INFORME DE HITO DE CONTROL
N.º 043-2023-OCI/0430-SCC

**OBRA: “REHABILITACIÓN DEL SISTEMA DE
SANEAMIENTO BASICO DE LA(S) LOCALIDAD(ES) DE
COAYLLO, DEL DISTRITO DE COAYLLO, PROVINCIA DE
CAÑETE, REGION LIMA AFECTADAS POR EL FENÓMENO
DEL NIÑO COSTERO” CON CÓDIGO UNIFICADO IRI N.º
2508586.**

**HITO DE CONTROL N.º 1 – “VALORIZACIONES DE OBRA Y PROCESO
CONSTRUCTIVO.”**

Imágenes n.ºs 6, 7, 8 y 9.

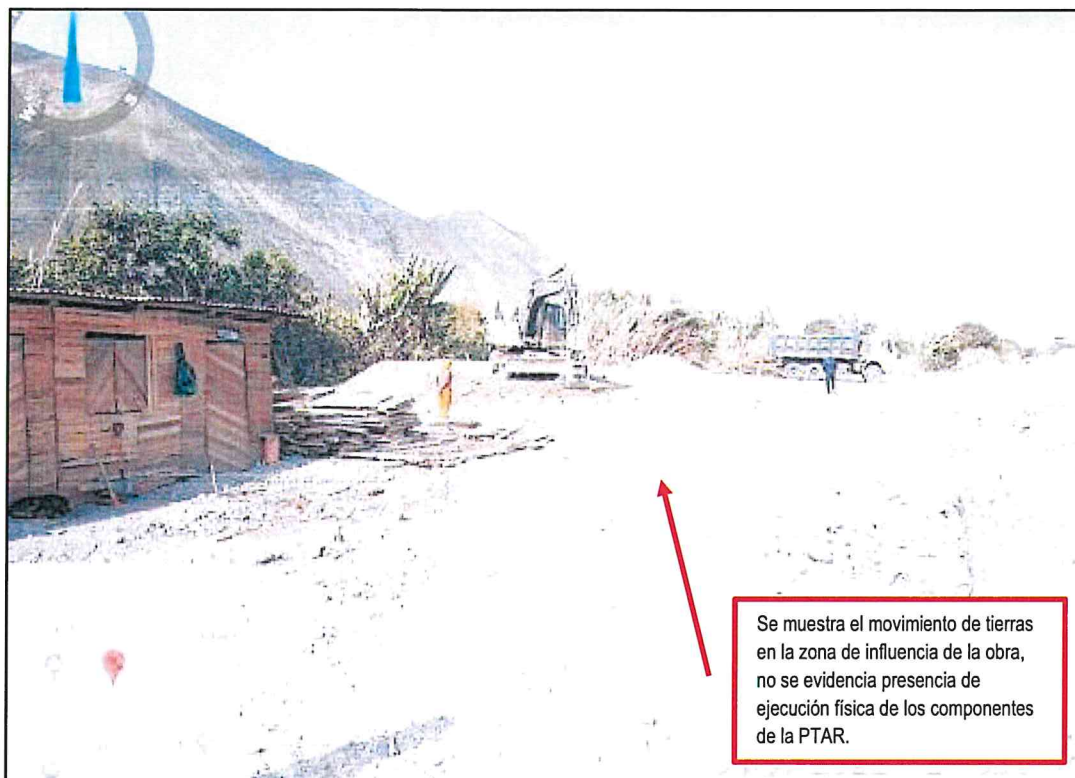
Se constato la ejecución de los siguientes trabajos:

Movimiento de tierras para el emplazamiento de la PTAR.

La colocación del acero de construcción para muro de contención de concreto armado.

Actualmente con maquinaria están habilitando la zona para que vengan las cuadrillas de trabajadores.

Imágenes n.ºs 14 y 15

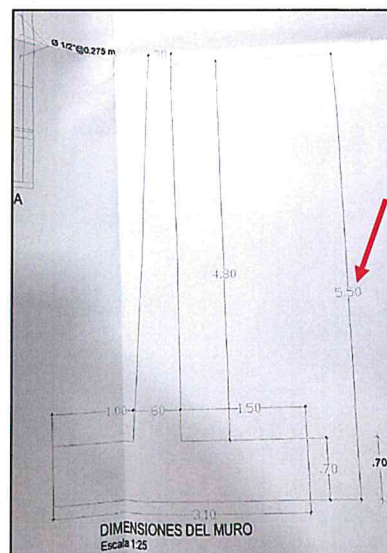
Cabe indicar, que la partida "II. MURO DE CONTECION" del Expediente Técnico aprobado mediante Resolución de Alcaldía n.º 069-2022-AL-MDC de 22 de noviembre de 2021 sufre modificaciones en sus dimensiones, mismo que no cuenta con sustento de dichos cambios mediante asientos de obra y/o cartas y/o Adicionales y Deductivos de obra; información que se contrasta con el apartado "PANEL FOTOGRAFICO" del folio n.º 293 al n.º 243 del Informe de la Valorización de Obra n.º 2 del Supervisor de Obra , así mismo, se adjuntan tomas fotográficas impropias a la obra.

Dimensiones definidas en el Expediente Técnico y visados por los funcionarios de la Entidad.

Imagen n.º 16

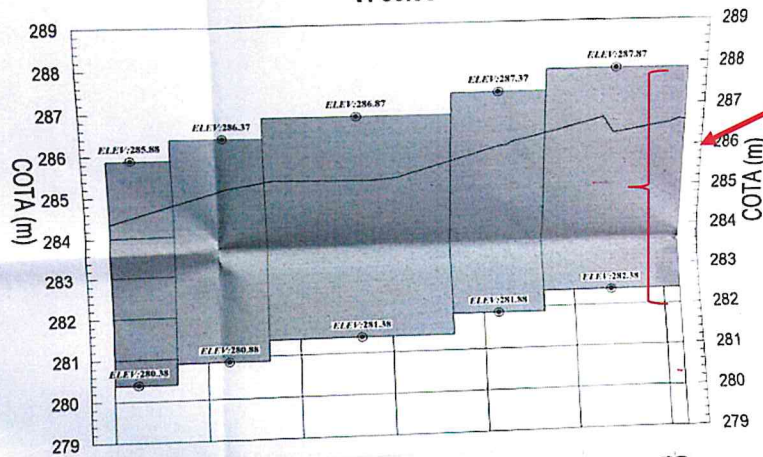
Dimensiones definidas en el Expediente Técnico respecto a las elevaciones en el Perfil Longitudinal.

Imágenes n.ºs 18, 19 y 20
Tomas fotográficas impropias a la obra.

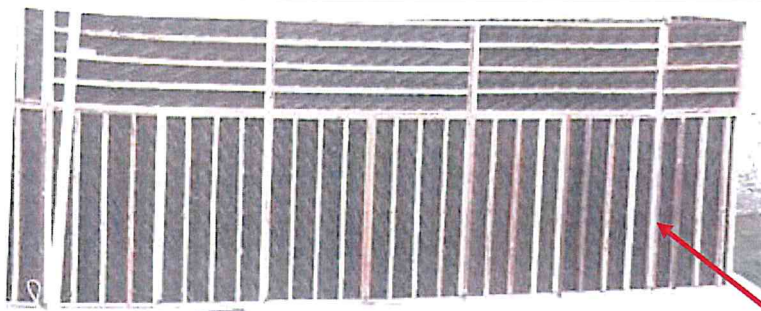
La Valorización de obra n.º 2 correspondiente al mes de agosto de 2022 refleja ejecución física de encofrado de muro de contención, sin embargo, en el Oficio N° 238-2022-ARCC/DE/DISVCS/UFS de 9 de noviembre de 2022 del Ing. Héctor Herrera Ayca, Especialista en Inversión Pública de la Autoridad para la Reconstrucción con Cambios no evidencia ejecución de este componente.

Toma fotográfica no corresponde a las características del Muro de Contención indicado en el Expediente Técnico.

De acuerdo a la Visita a la Obra realizada el 1 de agosto de 2023, esta Comisión de Control Concurrente no evidencia estas características de niveles de terreno mostradas en el Panel Fotográfico del Supervisor de Obra.

Imagen n.º 21

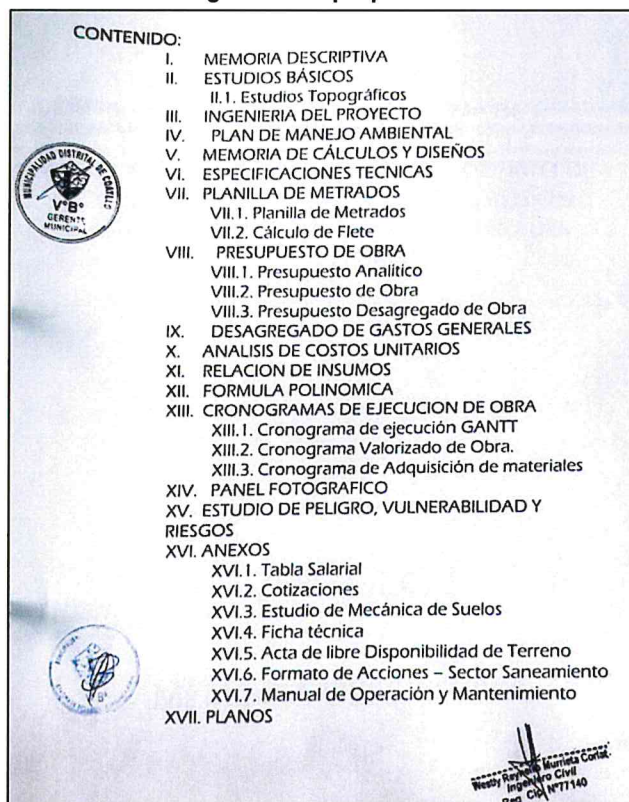
Asimismo, de la ubicación de los componentes del proyecto y a la revisión del Expediente Técnico, se encuentran inconsistencias en relación a los estudios básicos:

1.- De los componentes del Expediente Técnico, propios para el diseño del Muro de Contención y PTAR proyectados, no contempla los estudios básicos como: Estudio Hidrológico, Estudio Hidráulico y Estudio de Análisis Estructural.

De lo mencionado, se destaca que el espacio considerado como margen del río y a la ubicación de los componentes del proyecto, y en vista que el Expediente Técnico no cuenta con el Estudio Hidrológico, Estudio Hidráulico, los mismos que sustentan el cálculo de socavación del río, mediante el cual se debería haber determinado el nivel de cimentación de las estructuras.
